1.1 CONCEPTO TÉCNICO No. CT:	**CT-7649**
1.2 ÁREA:	Análisis y Mitigación del Riesgo
1.3 COORDINACIÓN:	Estudios y Conceptos Técnico
1.4 REFERENCIA CRUZADA RADICADO FOPAE:	2014ER18021 – 2014ER18456
1.5 RESPUESTA OFICIAL No.	RO-72822

2.1 SOLICITANTE:	Willem H. Goebertus Bejarano
2.2 PROYECTO:	Casa en Santa Ana
2.3 LOCALIDAD:	1. Usaquén
2.4 UPZ:	14. Usaquén
2.5 BARRIO O SECTOR CATASTRAL:	Santa Ana
2.6 DIRECCIÓN:	Calle 109B # 4-48 Este Int. 4 (**)
2.7 CHIP:	AAA0102BWMS (*)
2.8 MANZANA CATASTRAL:	36
2.9 PREDIO CATASTRAL:	01
2.10 ÁREA (Ha):	0.6
2.11 FECHA DE VISITA:	Agosto 25 de 2014

Figura 1. Localización del proyecto ubicado en el predio de la Calle 109B # 4-48 Este Int. 4 en el Plano Normativo de Amenaza por Remoción en Masa del POT (Decreto 190 de 2004), el cual se encuentra en Amenaza Media y Alta.

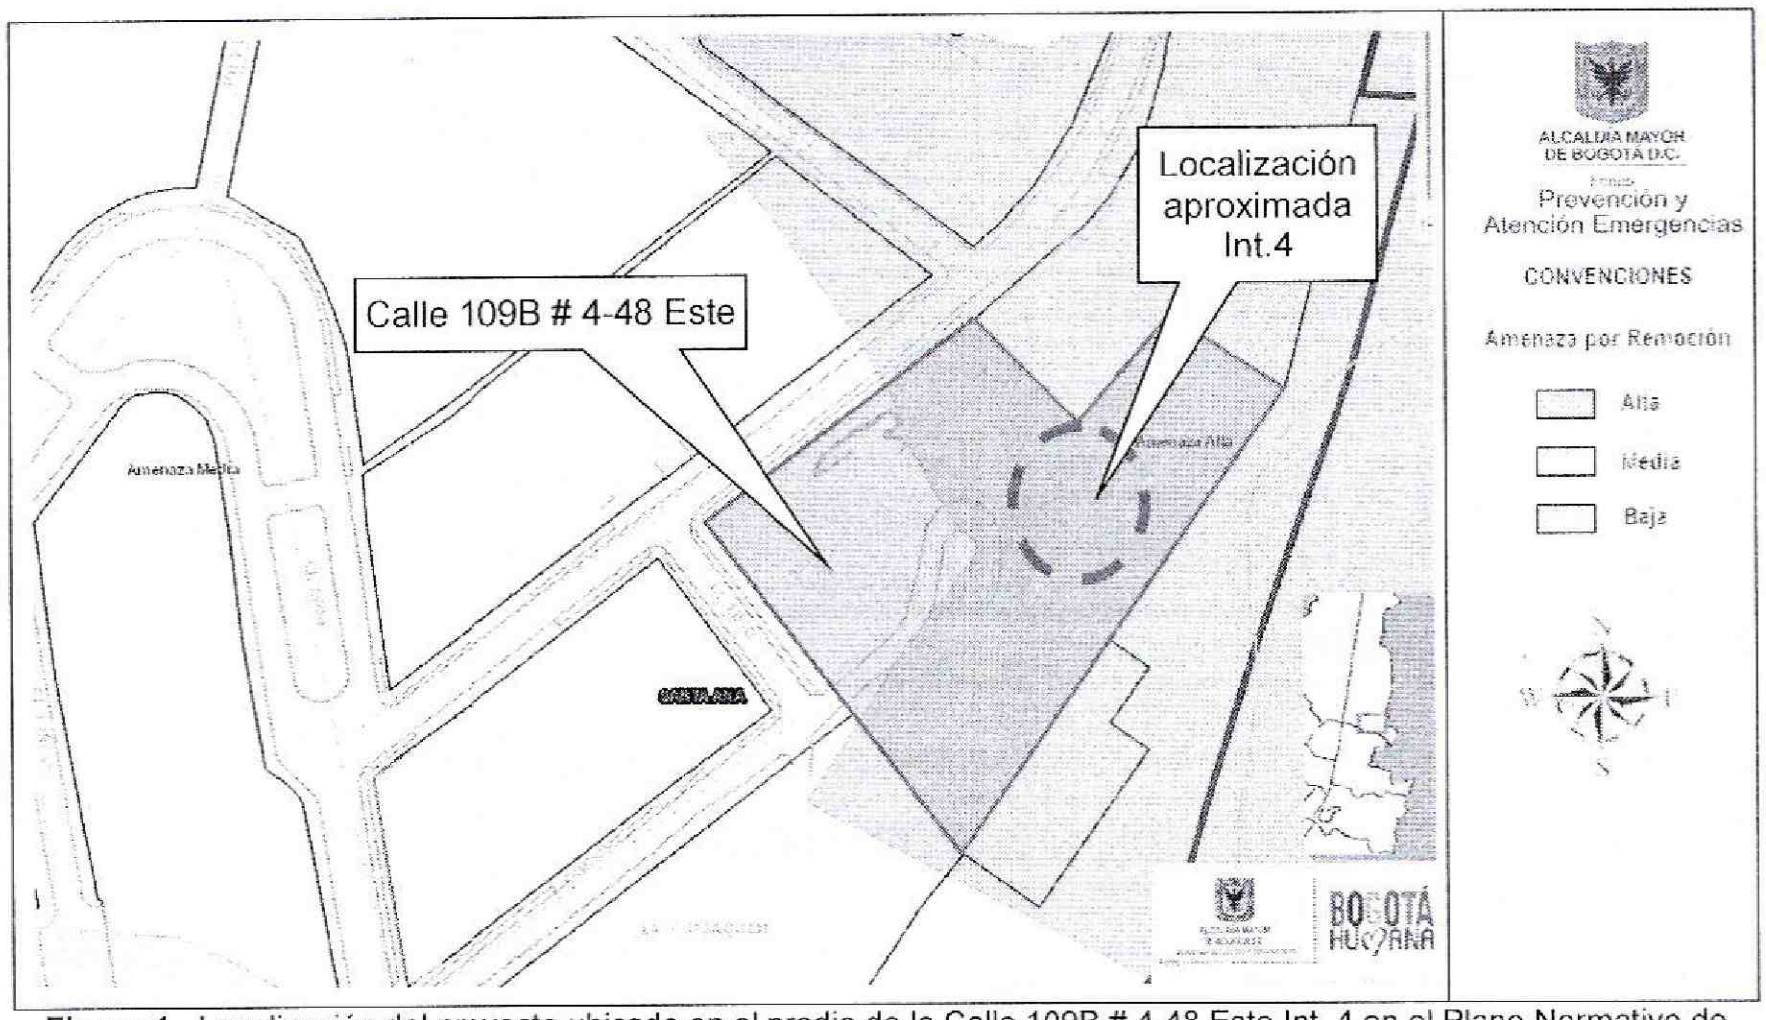
Conforme con el plano normativo de "Amenaza por Remoción en Masa" del Plan de Ordenamiento Territorial de Bogotá – POT, el sector donde se localiza el proyecto ubicado en la Calle 109B # 4-48 Este Int. 4, de la Localidad de Usaquén, se encuentra en una zona de AMENAZA MEDIA Y ALTA por procesos de remoción en masa (Fig. 1).

Foto 1. Vista del sector donde se localiza el proyecto de la Calle 109B # 4-48 Este, Localidad de Usaquén.

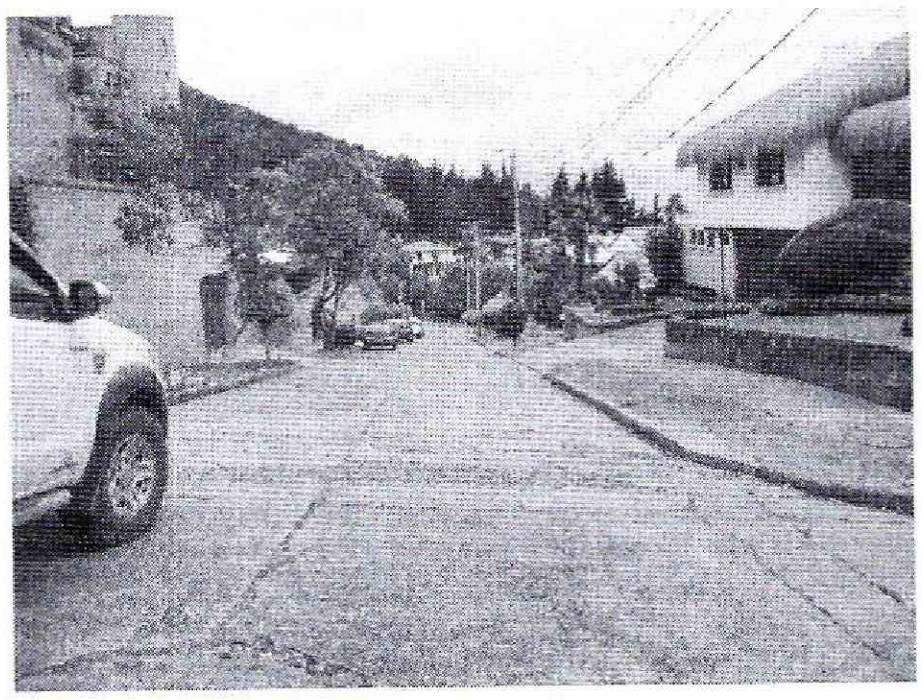
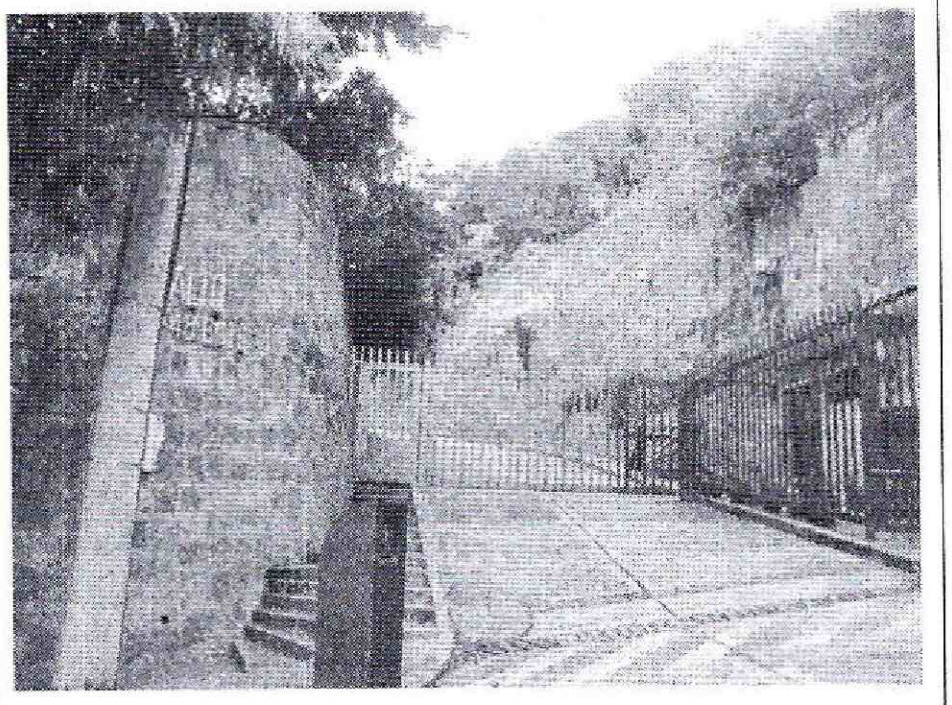
La zona de interés cuenta con un uso de suelo urbano, que corresponde a un sector consolidado con densidad de construcción alta principalmente residencial, en un terreno con pendiente alta, contando con vías principales pavimentadas y sistemas de recolección de aguas lluvias y aguas residuales. En el sector se encuentran edificaciones hasta de cuatro (4) niveles de altura, muchas con sótanos, las cuales cuentan con varios sistemas estructurales entre los que se destacan mampostería estructural y pórticos en concreto reforzado, en el momento de la verificación técnica adelantada, las edificaciones de la zona no evidenciaban daños o patologías que permitan identificar o definir la presencia de procesos de remoción en masa activos en el área del proyecto (Fotografía 1 y 2).

Foto 3. Vista del espacio al interior del predio de la Calle 109B # 4-48 Este, correspondiente al Interior 4 en donde se va a desarrollar el proyecto objeto del presente concepto.

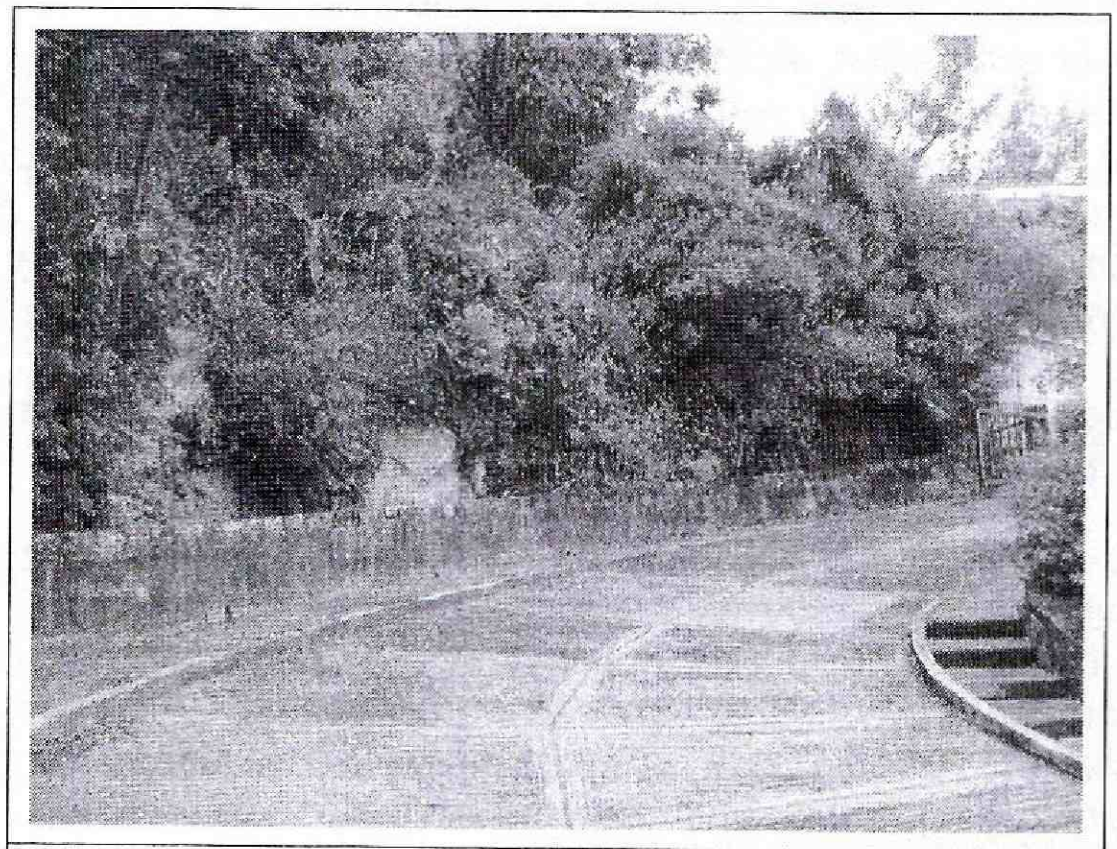
Con base en la inspección visual realizada al momento de la visita técnica, se identificó que sobre el predio de la Calle 109B # 4-48 Este, se emplazan algunas viviendas de 1 y 2 niveles; sin embargo específicamente el Interior 4, corresponde a una zona boscosa no intervenida, donde según la inspección visual no se identificaron agrietamientos y/o deformaciones considerables que sugieran la presencia de procesos de remoción en masa. A pesar de lo anterior, se advierte que cualquier intervención que se realice, debe tener en cuenta la presencia de la infraestructura aledaña, por lo que el responsable del proyecto debe garantizar en todo momento la estabilidad general del lote y su entorno, lo anterior enmarcado en el Artículo 32 del Decreto Distrital 172 de 2014 y de conformidad con el Artículo 42 de la Ley 1523 de 2012.
